COMUNE DI SOMMACAMPAGNA

**ATTO UNICO DI COLLAUDO FUNZIONALE DEI LAVORI DI
REALIZZAZIONE DEL DIAFRAMMA BENTONITICO E DI**

RIPRISTINO DELL'IMPERMEABILIZZAZIONE DELLE SPONDE DEL PRIMO E DEL SECONDO LOTTO

Figura 1 - schema pannello

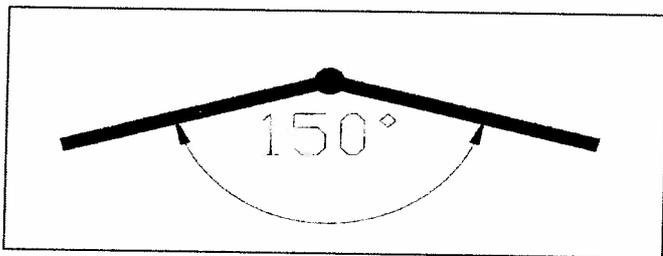
In data 10 aprile, nel corso di una visita, il collaudatore ha deciso di effettuare un secondo campo prova al fine di verificare la geometria di

un singolo pannello; infatti nel primo campo prova non era facilmente distinguibile l'effettiva forma del pannello. Il nuovo campo prova è stato realizzato sul lato est, immediatamente a nord del setto di progetto, il giorno 11 aprile e comprende un solo pannello (vedi allegato 1RDL).

Il collaudo del secondo campo prova è stato effettuato in data 4 maggio tramite un apposito scavo spinto ad oltre 2 m di profondità che ha permesso di verificare visivamente e con rilievi strumentali le caratteristiche geometriche del pannello realizzato: i due lati del pannello, ben consolidati, risultano ciascuno di larghezza superiore a 1,5 m e di spessore sempre maggiore di 20 cm, con espansioni fino a 50 cm. Ciò garantisce l'effettiva compenetrazione dei pannelli contigui.
